【ゴムクッション廃盤及び代替品のご案内】

2026年10月吉日
エヌアイシ・オートテック株式会社

【変更内容】 GOM-04販売終了により代替品へ切り替え（下表赤字部）

製品名	頁	型式
ゴムクッション	237	GOM-04

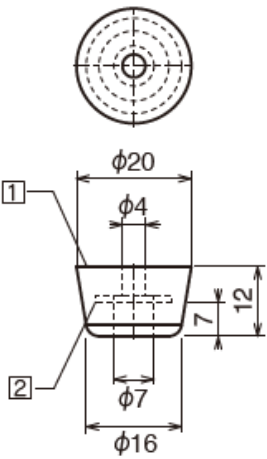
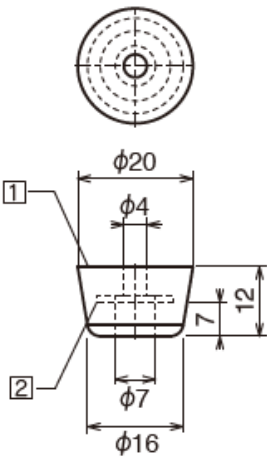
現行品		代替品	
型式	GOM-04	型式	GOM2-04
質量	4g	質量	4g
材質	1 SBR:ブラック 2 SUS430	材質	1 EPDM:ブラック 2 SPCC/三価亜鉛メッキ

※価格・寸法の変更はございません。

- 現行品（GOM-04）の在庫が無くなり次第切り替えとなります。
